SP 27BIS BRALDO AL KM 2+350 INTERVENTO DI DEMOLIZIONE E RICOSTRUZIONE DEL VIADOTTO SUL TORRENTE MONTONE

PROGETTO ESECUTIVO

A.1a

Relazione illustrativa integrativa

Prime proposte di progetto (in giallo: ipotesi di tracciato n°1 - in rosa: ipotesi di tracciato n°2 - senza campitura: viabilità esistente)

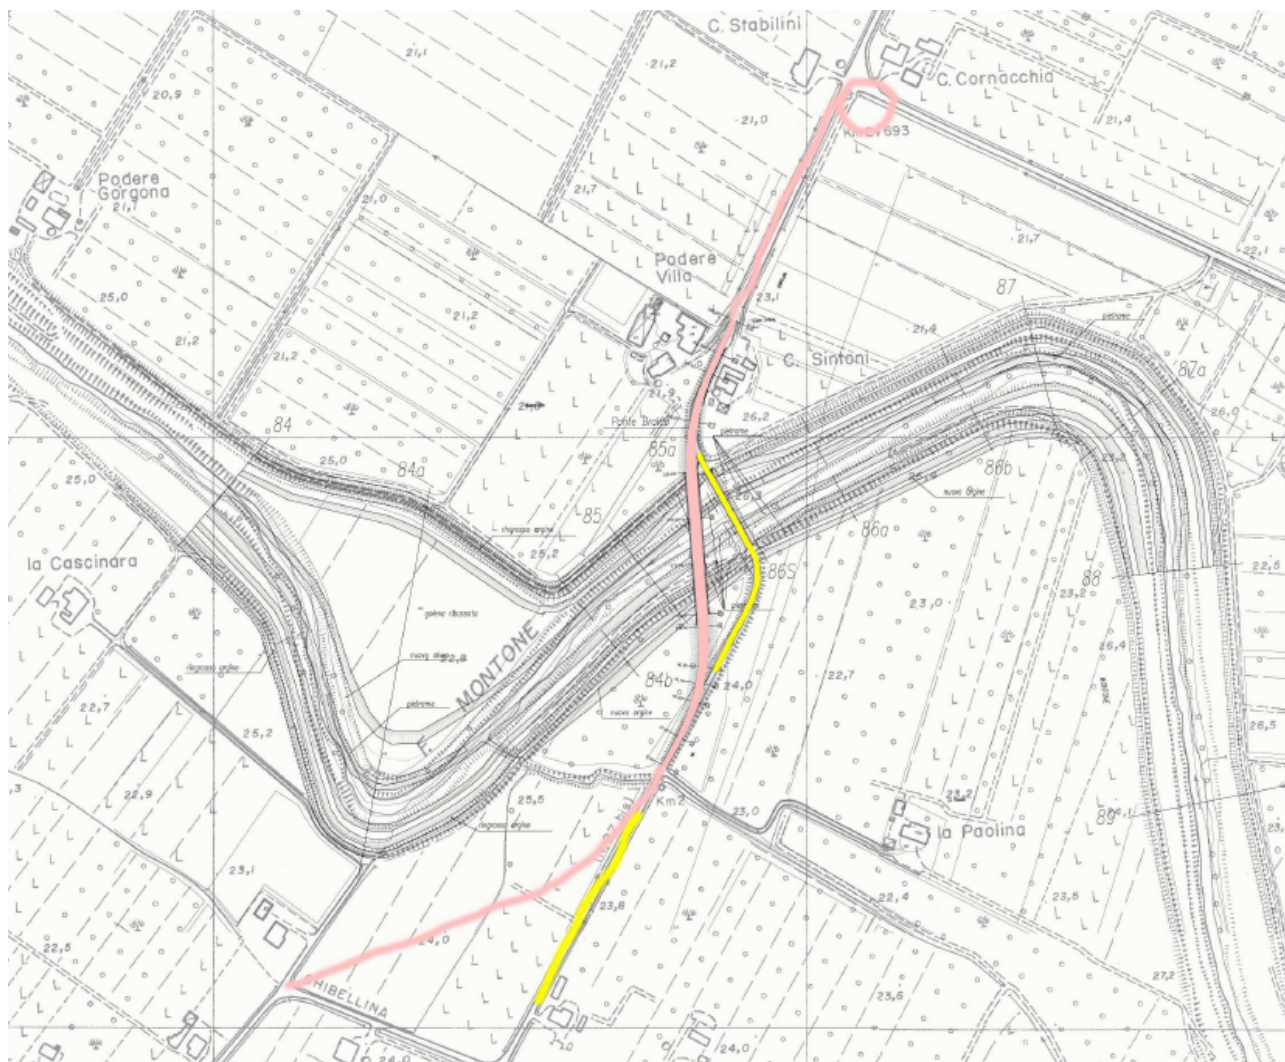
c) considerato che la collocazione di un ponte in posizione non ortogonale al corso d'acqua ne determina una maggiore estensione e dunque una maggiore incisività sul paesaggio, per un migliore inserimento paesaggistico si richiede di valutare un andamento alternativo o comunque di motivare la scelta proposta, introducendo ulteriori specifici elementi che possano consentire un adeguato inserimento paesaggistico che tenga conto di tale caratteristica;

In fase di analisi delle alternative progettuali, sono state esaminate varie ipotesi alternative di variante all'attraversamento del Fiume Montone che risolvessero l'inadeguatezza idraulica del ponte "Braldo" e contestualmente permettessero di dare continuità all'adeguamento della geometria stradale e della sezione carrabile della strada provinciale nel rispetto del contenimento del consumo di suolo e delle pertinenze degli edifici residenziali di proprietà privata.

Nell'immagine sopra riportata si rappresenta la prima proposta progettuale valutata e poi abbandonata, in seguito a confronti intercorsi con il Comune di Forlì riguardo il tracciato preferibile per la viabilità di progetto.

La scelta del tracciato approvato nel Progetto di Fattibilità con Decreto del Presidente della Provincia di Forlì-Cesena n. 172 del 10.12.2021, è ricaduta su una ipotesi di tracciato n°3 concordata in coordinamento con le esigenze del Servizio Ambiente e Urbanistica del Comune di Forlì come da comunicazione del 21/10/2021.

Le soluzione prescelta prevede un tracciato stradale sviluppato in posizione intermedia fra le due proposte e finalizzato a:

Planimetria e sezione comparativa di riprofilatura dell'argine in corrispondenza del nuovo ponte (in blu sezione di progetto)

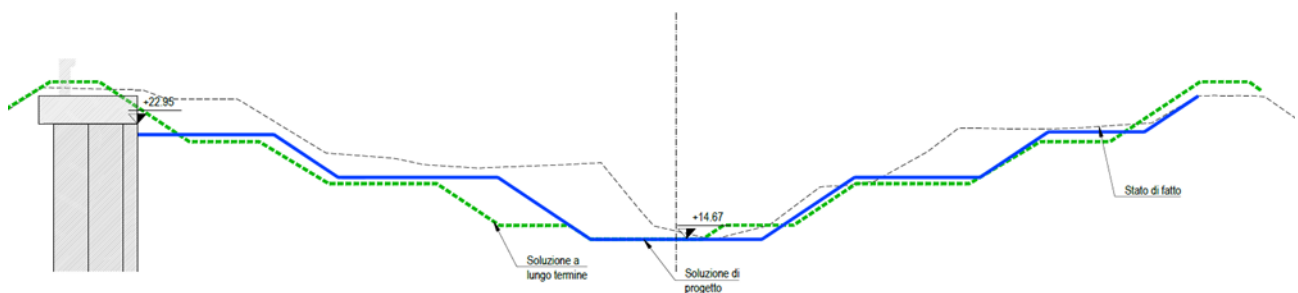
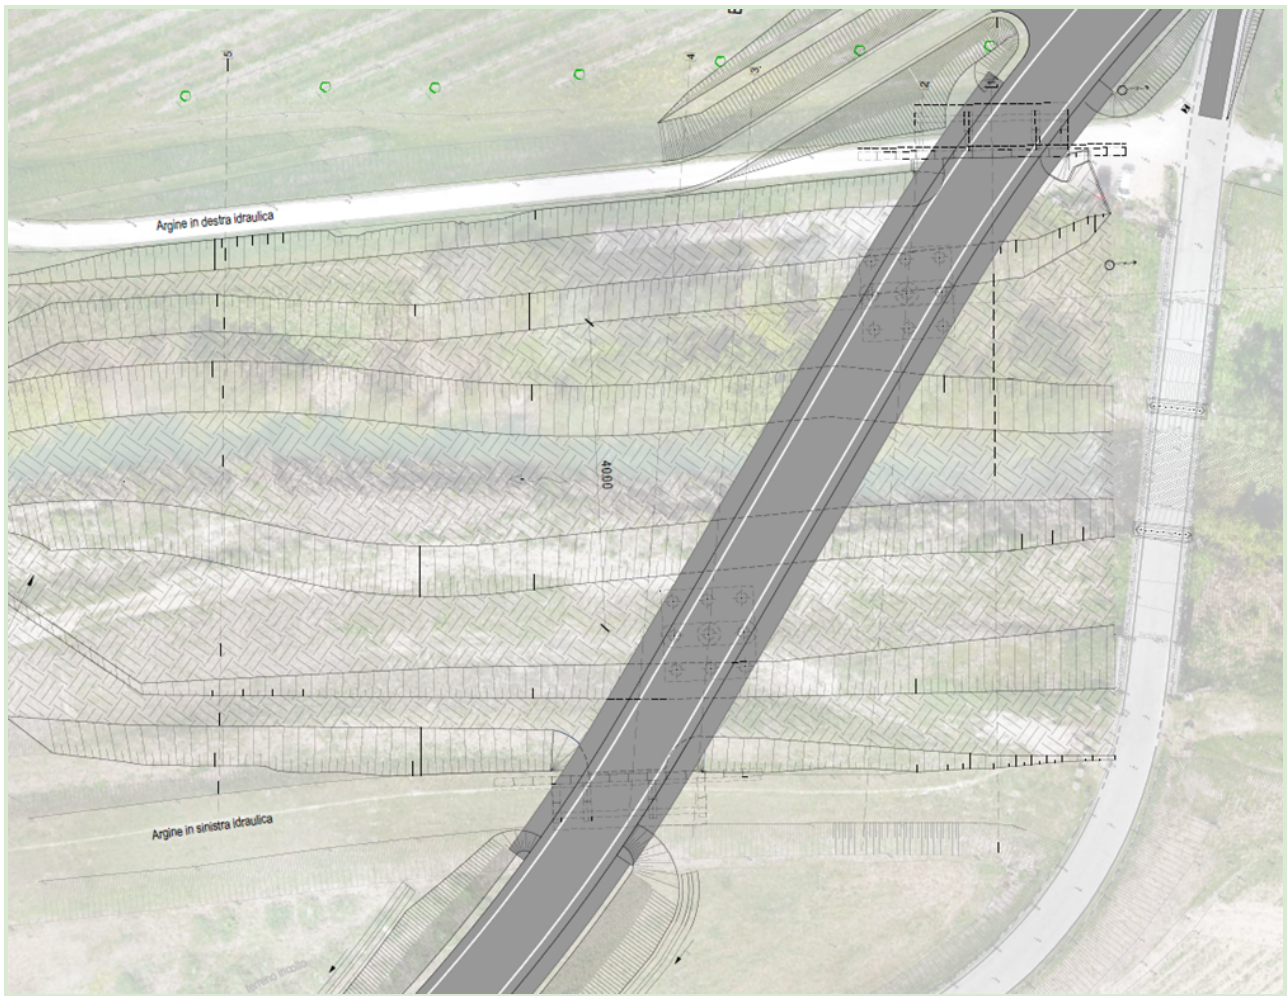
d) elaborato grafico comparativo che illustri l'entità delle riprofilature dell'alveo per la realizzazione del ponte, con descrizione degli interventi sulla componente vegetale arborea e arbustiva, invitando fin d'ora a valutare andamenti morfologici quanto più naturali possibile, compatibilmente con le esigenze di sicurezza idrogeologica;

La sezione idraulica di progetto ha la stessa geometria dell'attuale, ovvero corrispondente a sezione trapezia con due banche intermedie su entrambi i lati. L'intervento inizia subito a valle del ponte esistente e si protrae per circa 150 m, mantenendo inalterata la posizione dei due argini e la quota di fondo alveo. La configurazione finale del fiume prevede la modifica plano-altimetrica delle banche e l'ampliamento dell'alveo di magra in sinistra idraulica; la geometria del loro andamento è stata definita mediando l'esigenza di mantenere lo scavo coerente con la configurazione attuale

del fiume con quella di rendere la nuova sezione idraulica compatibile con i futuri interventi di risezionamento dell'asta fluviale previsti dalla Regione Emilia-Romagna.

Schema dello stato attuale del percorso ciclo-pedonale: Forlì-piste bianche Fiume Montone

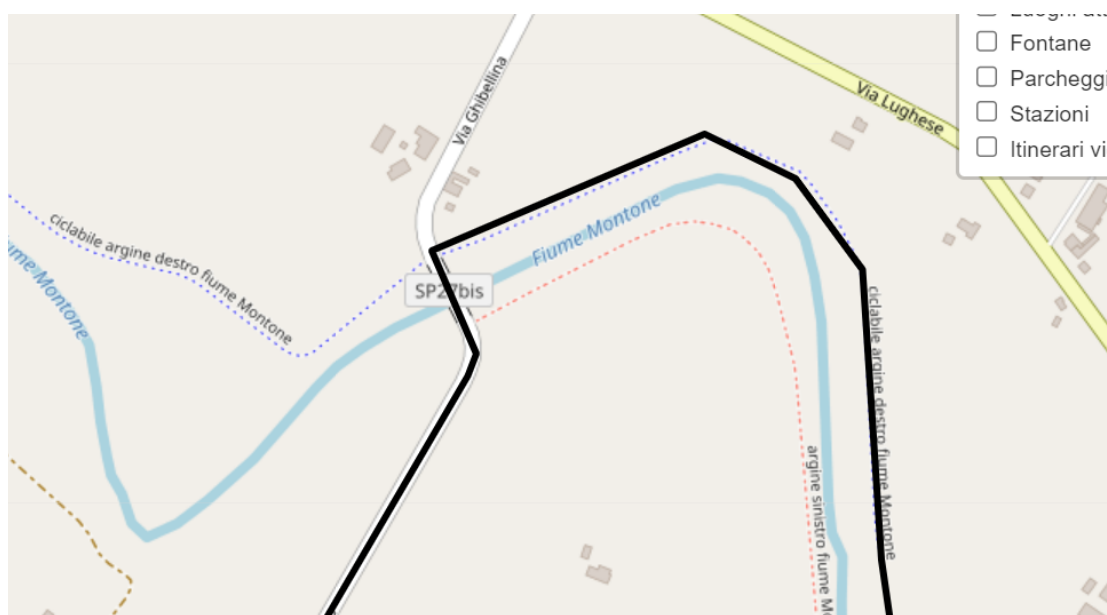
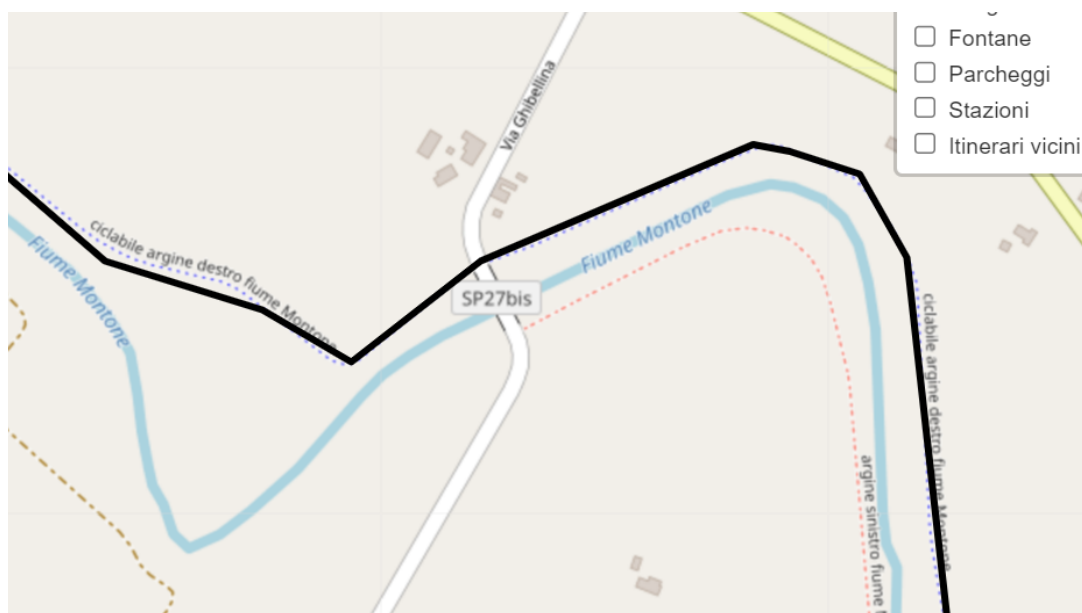
f) descrizione della eventuale presenza di strade e percorsi arginali, con indicazione delle opere previste, con particolare riferimento alle modalità di mantenimento della continuità del loro percorso, qualora presente;

L'area di progetto è parte di 2 itinerari ciclopeditoni che si sviluppano principalmente lungo gli argini del fiume Montone denominati:

Generalizzando entrambi i percorsi sono considerati una pista ciclabile riservata alle Mountain-Bike (MTB) poiché si snodano principalmente sull'argine del fiume, senza una vera e propria sede dedicata: gli itinerari sono quasi completamente sviluppati su sentieri e strade ghiaiate ricavati dalla conformazione naturale dell'argine fluviale in cui il dislivello altimetrico è praticamente irrilevante, e i pochi km che si sviluppano su strade asfaltate sono praticamente a traffico zero.

Attualmente l'interferenza con il Ponte Braldo è oltrepassata in destra idrografica sfruttando l'altezza disponibile tra l'intradosso dell'impalcato e la sommità dell'argine, oppure percorrendo il ponte Braldo sulle corsie di marcia delle autovetture.

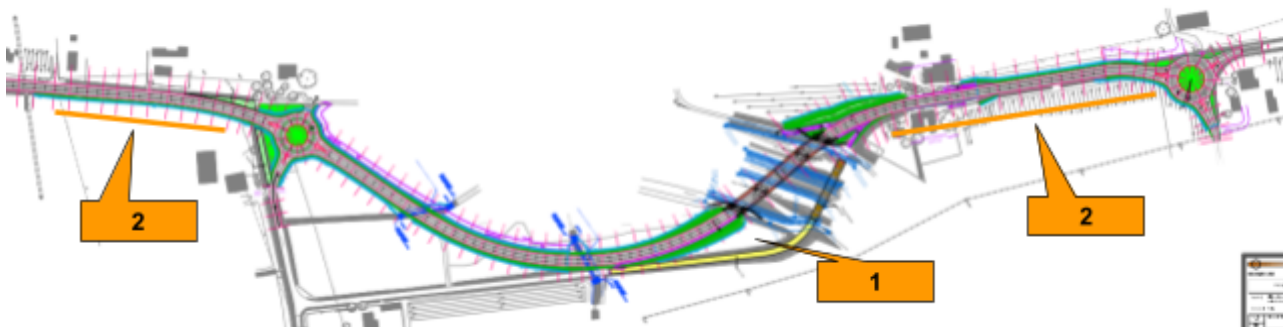
h) descrizione delle interferenze fisiche e percettive delle opere durante la fase di cantiere;

L'organizzazione del cantiere terrà conto delle seguenti disposizioni generali al fine di prevenire o nel caso risolvere le eventuali interferenze con il contesto paesaggistico in cui si inserisce:

Per quanto riguarda lo specifico cantiere per la realizzazione dell'intervento in oggetto, l'effettiva organizzazione sarà definita in dettaglio prima dell'avvio dei lavori su proposta anche del futuro appaltatore; in fase di progetto definitivo è stata individuata un'ipotesi di logistica operativa.

1. la possibile collocazione dell'accantieramento;
2. i tratti dell'attuale SP27bis che saranno oggetto di limitazione alla circolazione con tratti a senso unico alternato;
3. le rimanenti zone della SP27bis rimarranno percorribili senza interferenze per la circolazione

Sezione di progetto del muro di sostegno

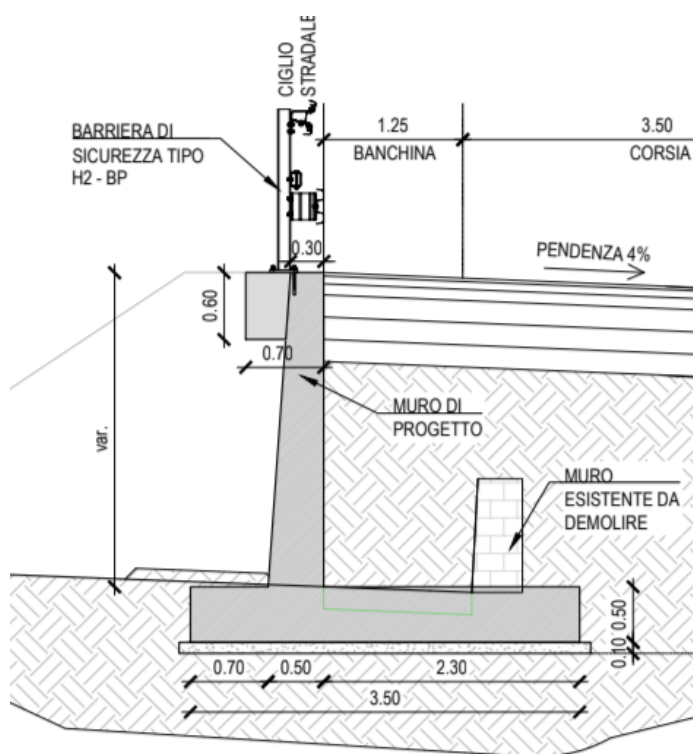
j) descrizione delle modalità di trattamento materico-cromatico, anche tramite render, dei muri di sostegno in c.a.;

In corrispondenza del tratto di strada provinciale che oltrepassando il ponte si incunea fra le due case rurali prima di immettersi nella SP 1 "Villafranca", sarà realizzato un muro di sottoscarpa a sostegno della piattaforma stradale solamente sul lato sinistro poiché in questo punto l'adeguamento della sezione stradale esistente può essere ottenuto solo mediante l'allargamento dell'attuale sede stradale: la realizzazione del muro permette il contenimento del rilevato stradale

nel rispetto dell'area cortilizia della proprietà agricola privata e allo stesso tempo sostiene la sede stradale.

Si precisa che trattandosi di un muro di sottoscarpa non risulta visibile dalla strada, né dalla sommità del nuovo ponte, né dai percorsi arginali poiché in questo caso coperto dagli edifici rurali o dalla colture dei vicini poderi agricoli; inoltre poiché ricadente in proprietà privata non è stato possibile inquadrare l'elemento da un'angolazione che fosse significativa del progetto e del suo inserimento nel paesaggio: la visuale del muro di sostegno è per la maggior parte coperta dall'edificio rurale corrispondente, e per le stesse ragioni anche allontanandosi dall'aia non è visibile. L'immagine fotorealistica è pertanto sostituita dalla sottostante descrizione riguardante le caratteristiche geometriche e materiche.

Estratto elaborato E.1a - planimetria comparativa

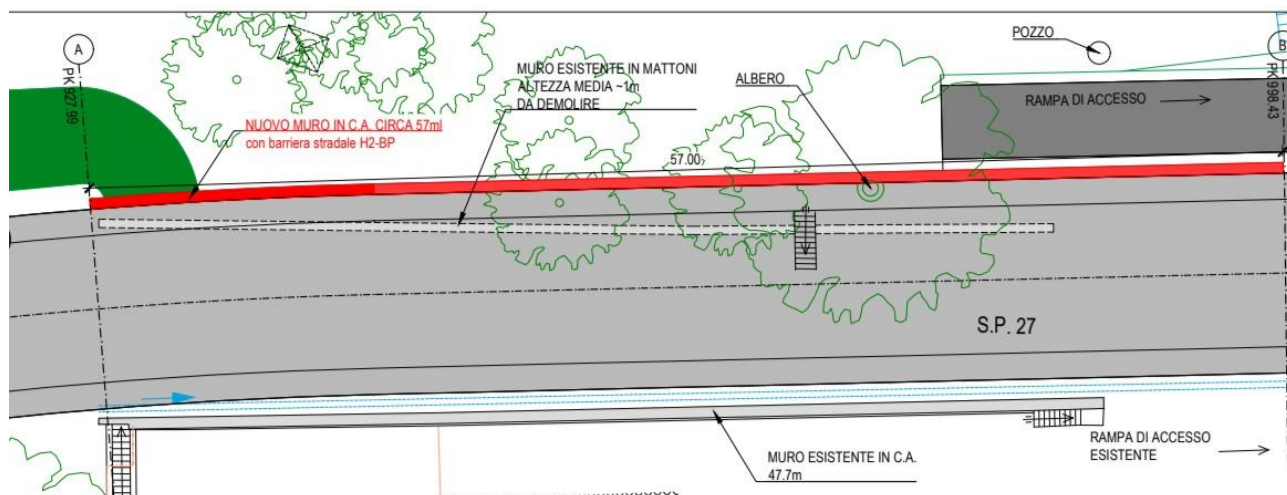
k) indicazione dello stato fitosanitario e vegetativo delle essenze arboree di cui si propone l'abbattimento, indicando se si tratta di essenze di pregio e specificando le motivazioni di tale proposta, valutando anche soluzioni alternative e/o interventi di ripiantumazione.

- n. 5 alberature sono interferenti con la movimentazione terra necessaria alla realizzazione dei rilevati di approccio al nuovo ponte ;

- n. 4 alberature ricadono all'interno della superficie necessaria all'allargamento della sede stradale. Si precisa che tale adeguamento è possibile solo sul lato sinistro dell'attuale carreggiata poiché la distanza degli edifici residenziali presenti sul lato opposto è minore di quelli posti sul lato opposto e quindi non sufficiente.

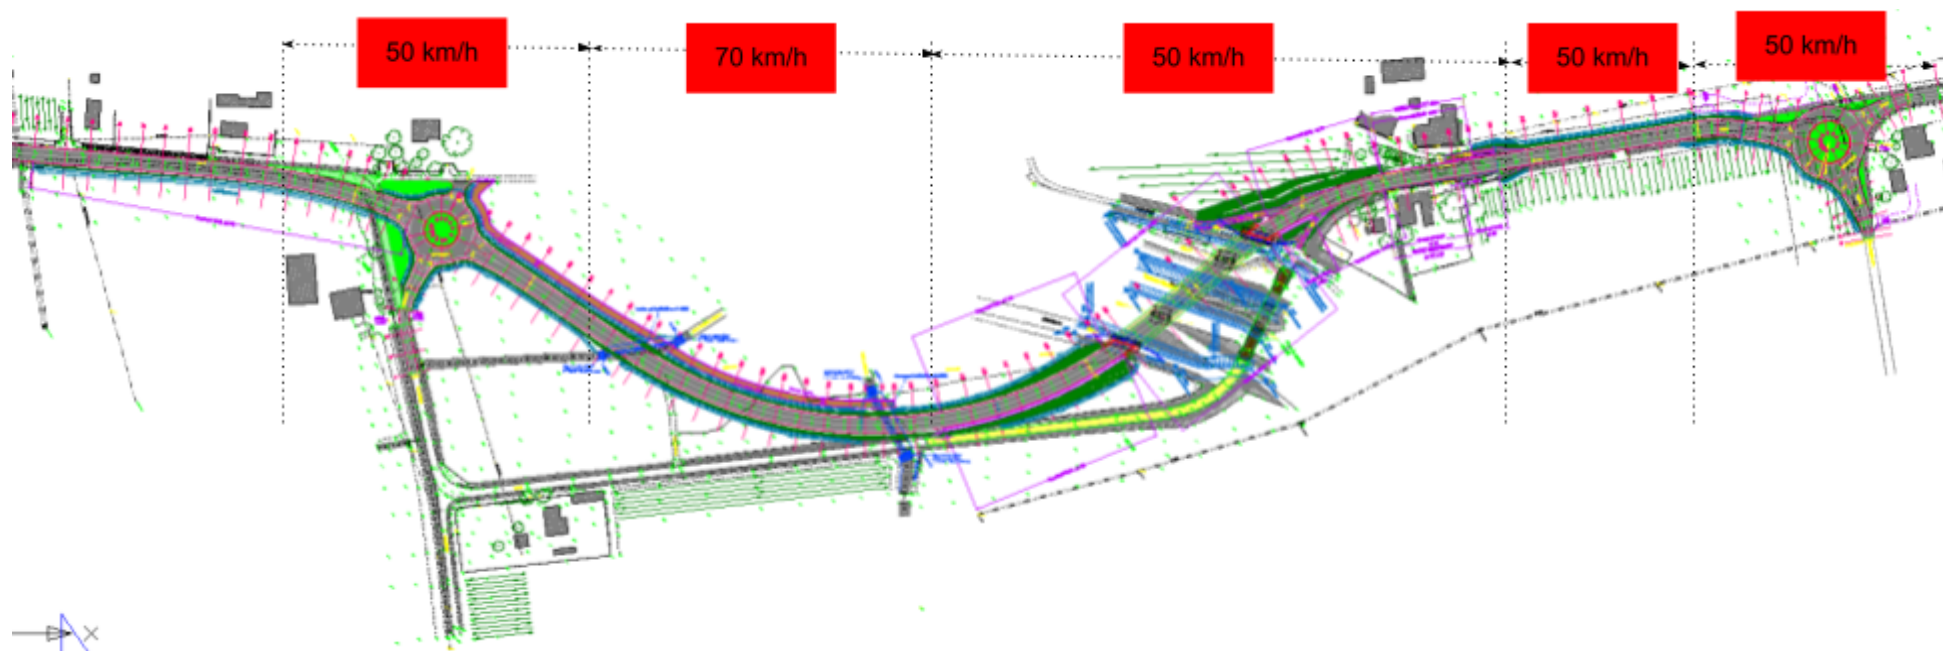
1. per quanto concerne il traffico si afferma che non saranno modificati i flussi di traffico che ad oggi transitano sulla SP27bis. E' in realtà plausibile affermare che l'adeguamento della sezione stradale, il suo collegamento con il tratto della SP27bis con carreggiata più ampia a sud dalla via Emilia verso nord, l'effettiva eliminazione delle restrizioni legate alle curve a 90°, l'aumento dei limiti di velocità e il miglioramento della scorrevolezza di transito, produrranno una possibile attrattiva per il traffico pesante e in parte anche leggero, che ad oggi, per i motivi suddetti, non sceglie il percorso di collegamento in oggetto dalla via Emilia alla Lugheze a nord. E' pertanto necessario presentare una verifica di tale aspetto dal punto di vista dell'analisi del traffico, fornendo un'analisi di comparazione motivata tra l'ante e il post operam;

L'attuale SP27bis attualmente è classificata di categoria "F - strada locale" (ambito extraurbano) e presenta le seguenti caratteristiche strutturali in termini di piattaforma pavimentata:

<p>dal km 0+000 al km 1+400</p> <p>larghezza piattaforma stradale: circa 9,50 ml</p> <p>limite di velocità: 50 km/h</p>	
<p>dal km 1+400 al km 2+769</p> <p>larghezza piattaforma stradale: circa 5,50 ml</p> <p>limite di velocità: 50 km/h</p>

Il progetto complessivo consentirà di uniformare la piattaforma stradale alla larghezza di 9,50 ml e quindi riconducibile alla classifica tipo “C - extraurbana secondaria”.
